Meie 12.02.2025 nr 7.2-1/25/24387-7

### **Tahkuna tuletorni lähiala detailplaneeringu kooskõlastamata jätmine**

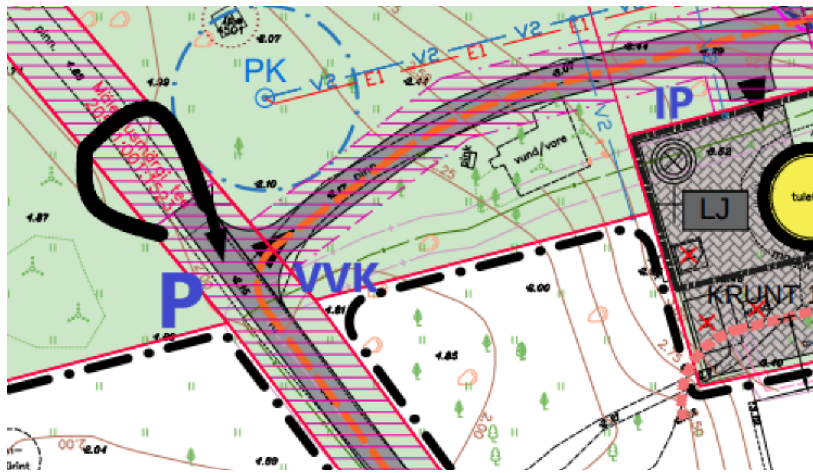
1. Kooskõlastamise taotluses selgitate, et „*lähtuvalt asjaolust, et detailplaneeringu koostamise algatamise ning lähteseisukohtade koostamise käigus loobuti olemasoleva parkla laiendamisest, ei kohandu Transpordiameti kirjas toodud parkla laiendamisega kaasnevad nõuded esitatud planeerimislahendustele*“ ning parkimise ja liikluskorralduse osas „*peaksid kõik kolm osapoolt (vald, Transpordiamet ja ka Viktori kinnistu) leidma planeeringu ala väliselt täiendavaid lahendusi, mida planeeringuala raames ei ole võimalik lahendada*“.

Algamise otsuse lisaks olevas eelhinnangus Hiiumaa vallas Tahkuna tuletorni lähiala detailplaneeringu keskkonnamõju strateegilise hindamise vajalikkuse kohta on välja toodud, et alal on „*vajadus täiendavate parkimiskohtade järele, mis planeeritakse lahendada olemasoleva parkla laiendusena*“. PlanS § 3 lg 1 kohaselt on planeering konkreetse maa-ala kohta koostatav terviklik ruumilahendus. See, et planeeringu menetlemise käigus loobuti Tahkuna tuletorni olemasoleva parkla laiendamisest, ei tähenda, et tervikliku lahenduse jaoks oluline osa – liikluskorraldus – lahendatakse poolikult. Kooskõlastamiseks esitatud planeeringus on lahendamata busside parkimine ning sõiduautodele parkimiskohti, lisaks olemasolevatele, juurde ei ole kavandatud. Lisaks on seletuskirja osas 4.7. toodud välja, et planeeringulahendus ei taga hoonestatud Viktori kinnistule igakordset juurdepääsu avalikult teelt. Transpordiamet ei nõustu planeeringu eelnõuga kus oluline probleem, eelkõige vajalike parkimiskohtade planeerimine, on jäänud lahendamata. Kui liikluskorraldust ei ole võimalik

lahendada olemasoleva planeeringuala piires, tuleb planeeringuala vajadusel suurendada.

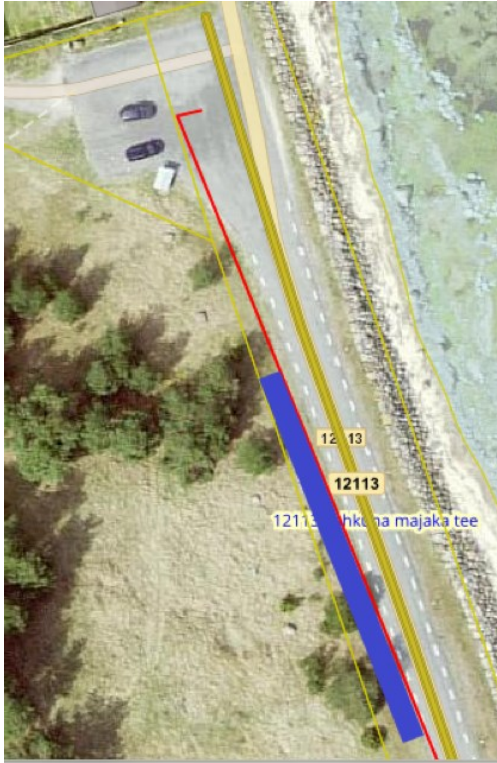
Taotluses palusite meilt lisaks kooskõlastusele ka ideid ja võimalusi, kuidas kohandada riigitee äär turvaliseks parkimise ja manööverdamise alaks. Palume kaaluda parkimiskohtade ja veevõtukohta rajamiseks järgnevaid ettepanekuid.

- a) Bussi(de) parkla ja tuletõrje veevõtukoht rajada Puhkeala kinnistu lõunaossa. Umbtee vältimiseks, päästesõidukitele ümberpööramise võimalus tagamiseks lõpetada Mälestusmärgi tee parkla juures ümberpööramiskohaga. Näha ette üks invaparkimiskoht Tahkuna tuletorni kinnistu põhjapoolse sissepääsu lähedale.

- b) Näha ette sõiduautode parkimiskohad riigitee äärde, teega paralleelselt. Parkimisala planeerimisel tuleb arvestada Mälestusmärgi tee ja riigitee ristumiskohal nähtavuse tagamise nõudega (liitumisnähtavus 3x120m, näidatud punase joonega).
